# 柏崎刈羽原子力発電所第7号機 工事計画認可申請に係る論点整理について

2020年7月20日  
東京電力ホールディングス株式会社

## 【論点1】

## 【論点2】

### 3次元FEMモデル

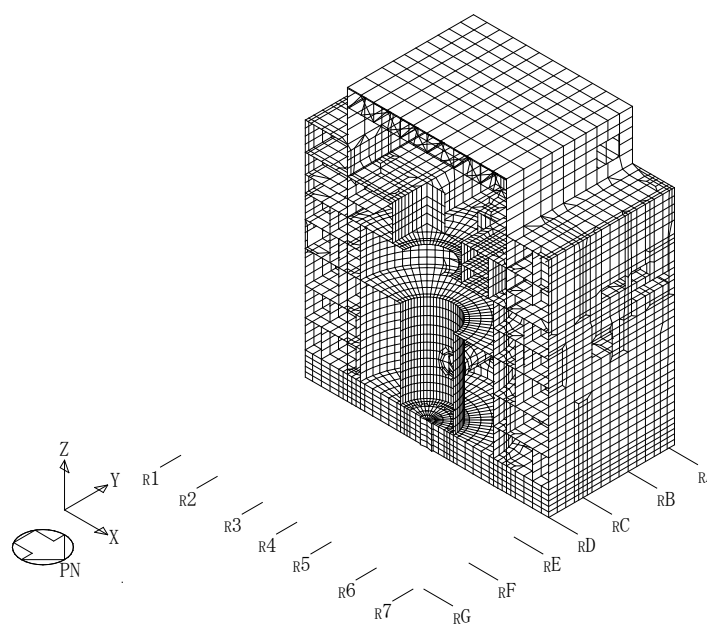
床スラブについて、補助壁が負担したせん断力を下層へ伝達する役割を担うことから、補助壁が負担するせん断力を床スラブが十分に伝達できていることを説明すること。

- 床スラブが弾性状態であれば、床スラブは補助壁が負担するせん断力を下層へ十分に伝達できると考えられることから、 $S_s$ 地震時に原子炉建屋の床スラブが弾性状態であるかを確認する。
- 原子炉建屋については、3次元挙動を把握するために3次元FEMモデルを用いた地震応答解析を実施しており、その結果における床スラブの面内せん断応力度を確認する。
- ただし、3次元FEMモデルを用いた地震応答解析は弾性応答解析としており、弾性設計用地震動  $S_d$  を入力していることから、弾性設計用地震動  $S_d$  と基準地震動  $S_s$  の比率として2を乗じることにより、 $S_s$ 地震時の面内せん断応力度を算定する。
- 検討に用いる地震動は、全周期帯の応答が大きく、建屋への影響も大きい  $S_d-1$  とする。

各階の床スラブの面内せん断応力度の平均値（単位： $\text{N/mm}^2$ ）

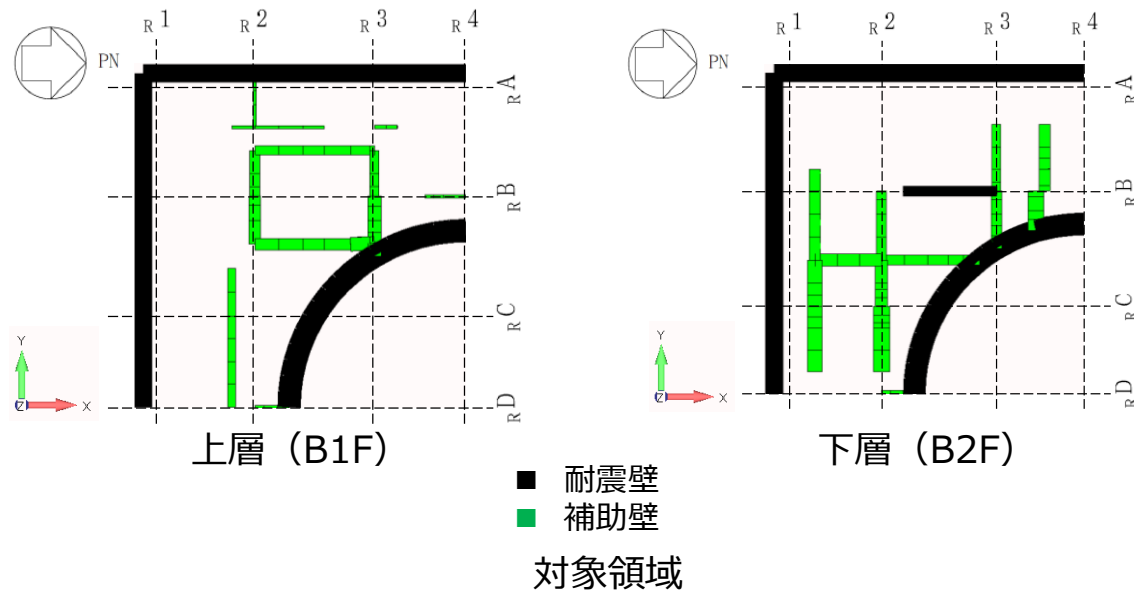
床スラブについて、補助壁が負担したせん断力を下層へ伝達する役割を担うことから、補助壁が負担するせん断力を床スラブが十分に伝達できていることを説明すること。

- 各階の床スラブの面内せん断応力度の平均値がコンクリートのせん断ひび割れ強度  $1.76\text{N/mm}^2$ （ $= 0.31\sqrt{F_c}$ ）を下回っていることから、S s 地震時に床スラブが弾性状態であることを確認した。

影響検討の検定値一覧

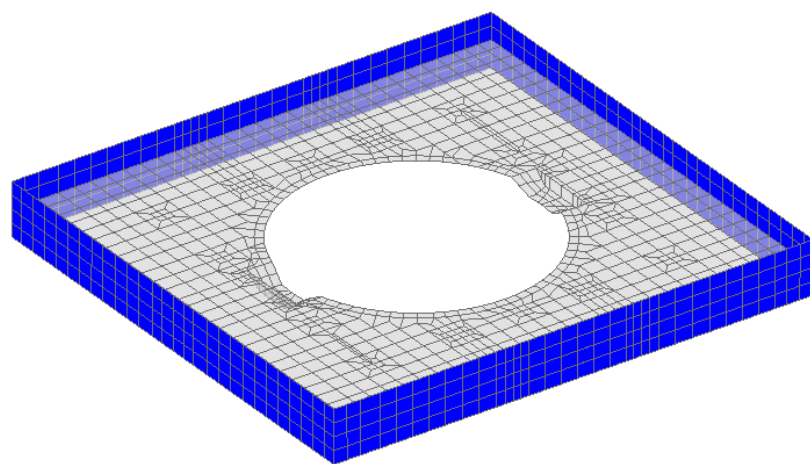
弾塑性解析を適用するRCCVの評価について、境界条件として用いている床スラブを弾性としてモデル化していることの根拠を説明すること。また、コンクリート強度のばらつきや補助壁等の考慮の有無が拘束効果及び評価結果に与える影響に対する考察を説明すること。

- 各評価項目に対して、検定値（発生値／許容値）が1.0以下であり、評価結果に与える影響が小さいことを確認した。

## 主筋 (RCCV底部)

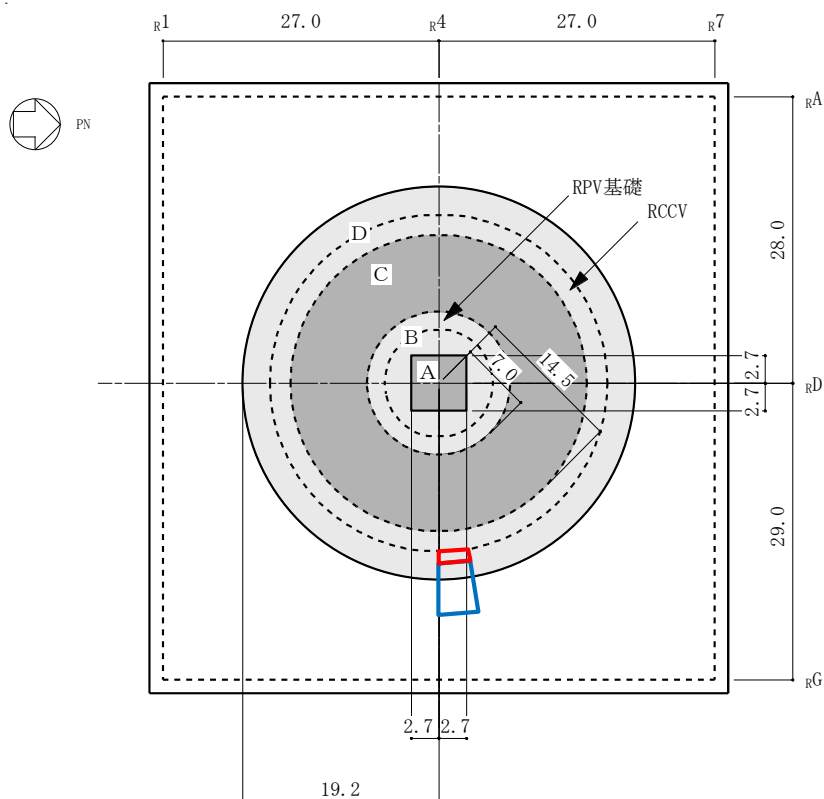
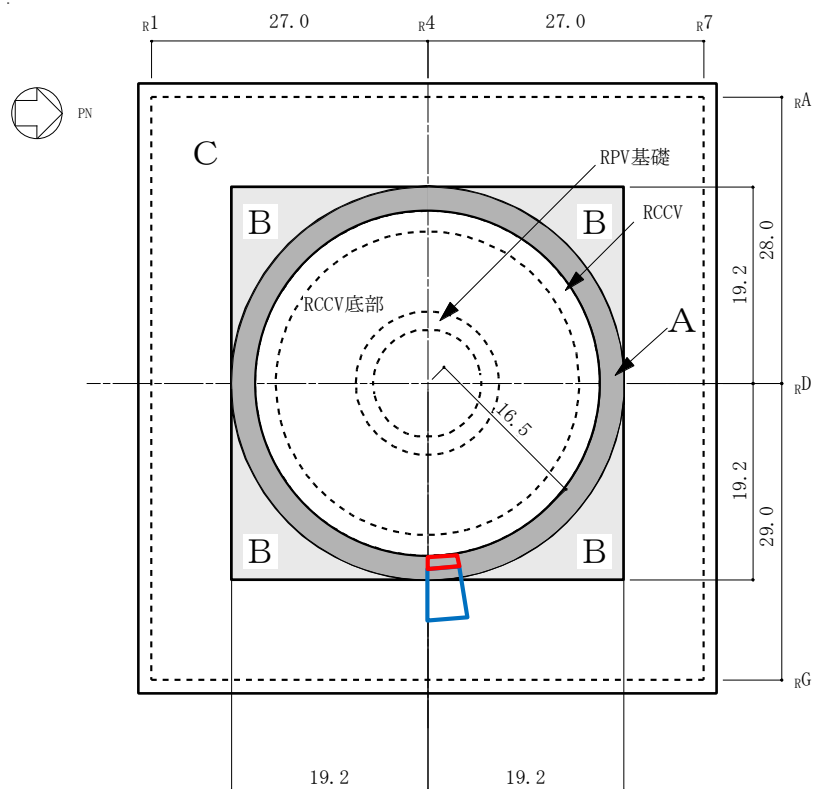
弾塑性解析結果による応力、ひずみの程度、分布状況等を示した上で、今回工認において応力平均化を適用する対象領域及びその周辺領域の配筋の状況、各応力の分布状況等进行分析して説明すること。また、今回工認において、弾塑性解析を適用し、更に応力平均化を行うことの合理性及び適用範囲について説明すること。

- 応力平均化範囲とRCCV底部の主筋の関係は、以下の図のとおりとなっている。

- 応力平均化範囲と周辺部基礎の主筋の関係は、以下の図のとおりとなっている。
